**Forum mondial de l'harmonisation
des Règlements concernant les véhicules**

Règlement n° 43 (Vitrages de sécurité)**Proposition d'amendements au Règlement n° 43
(Vitrages de sécurité)****Communication de l'expert de l'Association européenne
des fournisseurs de l'automobile***

Le texte reproduit ci-après, établi par l'expert de l'Association européenne des fournisseurs de l'automobile (CLEPA), vise à définir une zone I du champ de vision restreinte pour les véhicules des catégories M et N autres que ceux de la catégorie M₁. Il est fondé sur le document GRSG-107-24. Les modifications qu'il est proposé d'apporter au texte actuel du Règlement n° 43 sont signalées en caractères gras.

Figure 11

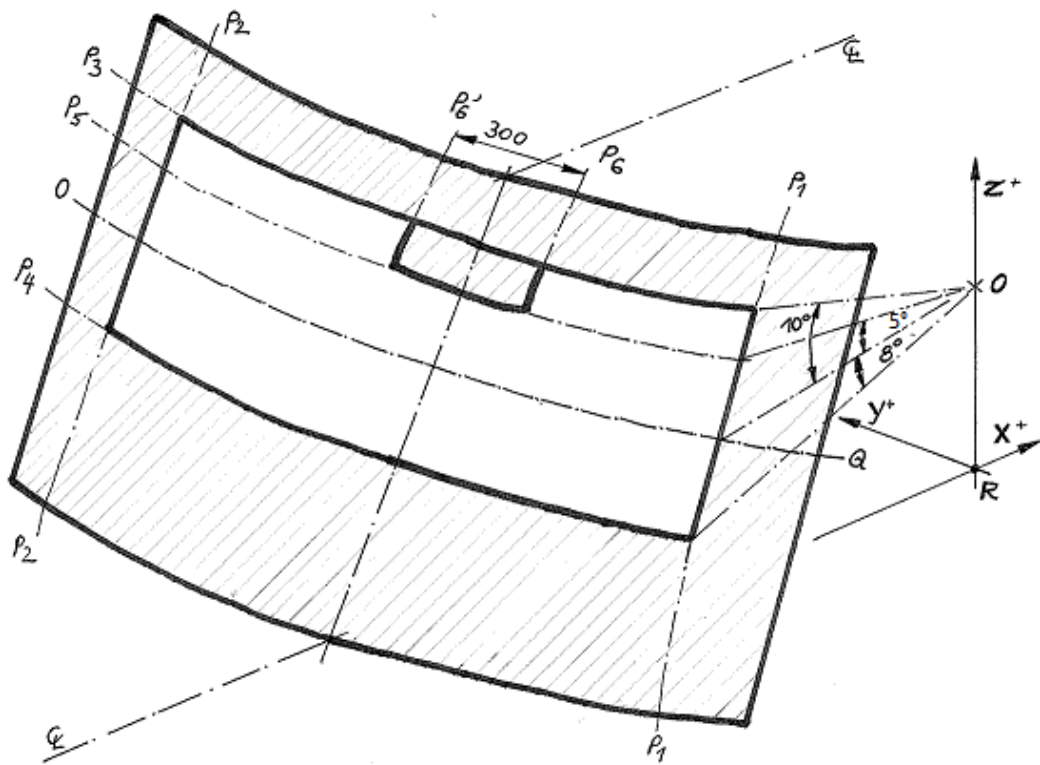
Ajouter les nouveaux paragraphes 9.2.5.3 et 9.2.5.3.1, assortis de la figure 11 et de la note de bas de page⁹, ainsi conçus:

«9.2.5.3 La zone d'essai I réduite est la zone d'essai I telle qu'elle est définie au paragraphe 9.2.5.2.3, à l'exclusion de la zone représentée ci-dessous (figure 11).

9.2.5.3.1 Tout masque opaque limité vers le bas par le plan 5, lequel traverse la droite (OQ) et forme un angle de 5° au-dessus du plan horizontal, et latéralement par les plans 6 et 6', lesquels sont des plans verticaux parallèles au plan longitudinal médian du véhicule situés à 150 mm de la trace de ce dernier plan (Cl)⁹.

⁹ Mesuré sur la surface extérieure du pare-brise et sur la trace du plan 5. Si cette construction est impossible (absence de plan longitudinal médian de symétrie, par exemple), on prend P6 et P6' comme plans parallèles au plan longitudinal du véhicule passant par le point 0.»
